道の駅湘南ちがさき ニュースレター Vol.1

第1回ワークショップ報告

第1回ワークショップ概要

1F プラン

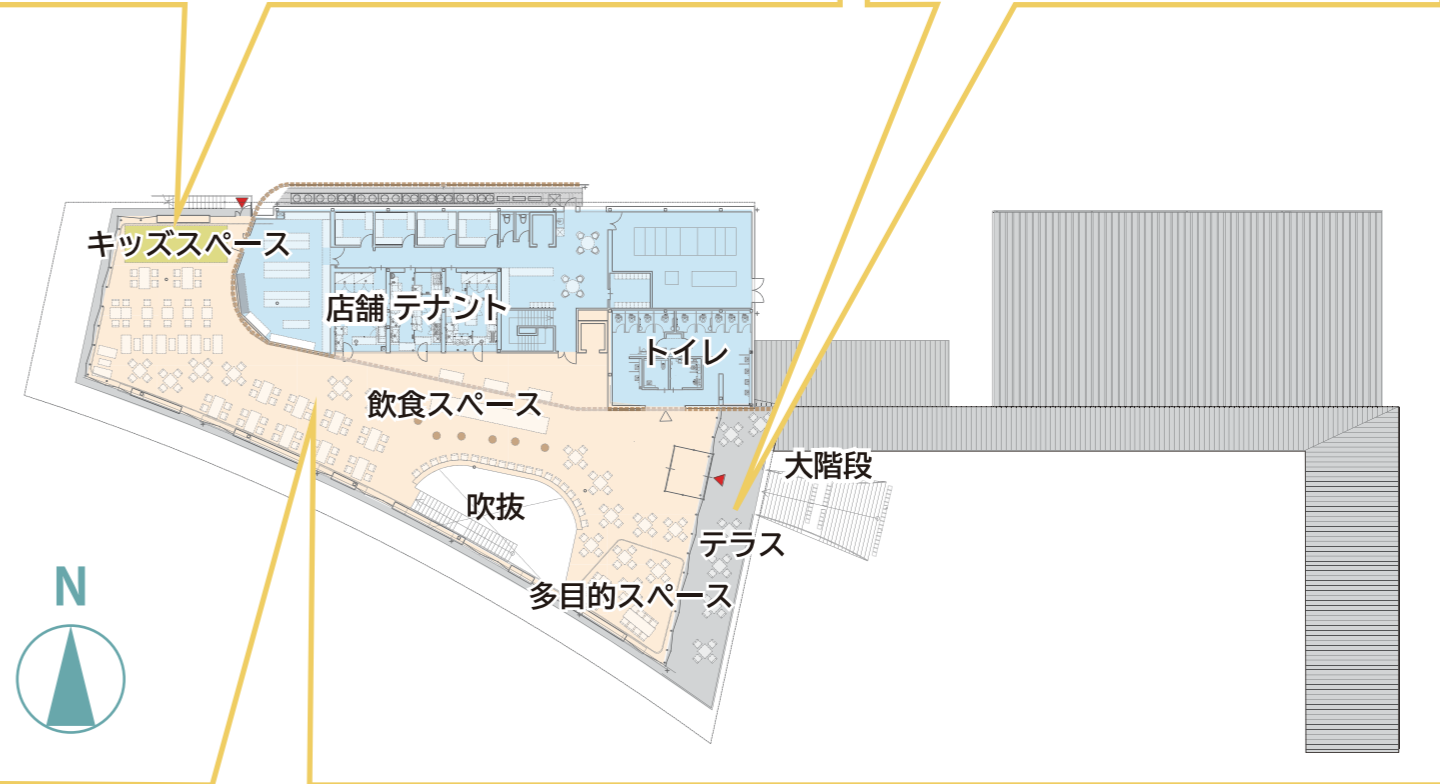
- ・ベビーカー置き場もしくはベビーカーごと入れる広さがほしい。（子どもも一緒に入れる工夫）
- ・おむつ替えコーナー等は男性も入りやすくしてほしい。
- ・多機能トイレに、大人が横になれるベッド（おむつ替え用等）が欲しい。
- ・配置図サインに点字を付けてほしい。

- ・EVをシースルドアにしてほしい。（閉じ込められたときに手話できる）
- ・満員時はブザーだけでなく、表示されるようにしてほしい。

- ・水道や、犬のリードを留めておける設えがあるといい。
- ・広場に遊具や水遊びができる子どもの遊び場が欲しい。

- ・ベビーカー置き場は、盗難防止の観点から設置せず、その代わりにベビーカーごと入れるブースやベビチェア付きブースなどを設置します。
- ・ベビーコーナーは男女共に入りやすい位置に配置し、育児をする男性にも配慮した計画とします。
- ・多機能トイレについては、大型ベッド（大人が横になれるもの）を設置します。
- ・配置案内サインについては、点字等の設置も検討します。

- ・EVのシースルドアに関しては、検討中ですが、EV内にモニターを設置し、緊急時の誘導も表示できるようにします。

- ・満員かどうかの確認はモニター等に表示される仕様になります。

- ・水栓の設置や、リードをかけるフックを設置する等、必要な設備・芝生・柵などを適切に計画します。
- ・交流広場では仮設の設備にて水遊びイベントを予定しております。

2F プラン

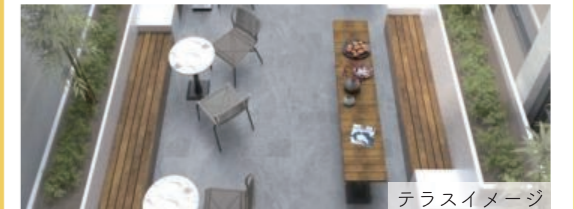
- ・キッズスペースをもう少し広くして子どもが遊べるスペースや設備を充実させてほしい。

- ・2階にテラス席が欲しい。

- ・同色だとぶつかるため、什器と床の色は違う方がいい。
- ・外から良く見える作りしてほしい。
- ・富士山や花火が見える場所が欲しい。

- ・キッズスペースは最大限広げつつ、階段付近から落下の危険のない西側に設置しました。遊具設備などは検討中です。

- ・テラスには椅子やテーブルをテラス席として設置する計画です。

- ・什器と床の色彩計画について、識別が容易で安全な計画といたします。
- ・外からは建物内外の賑わいを感じられる計画です。
- ・内部2階西側からは富士山や周囲の景色、花火大会の花火等を楽しむことができます。
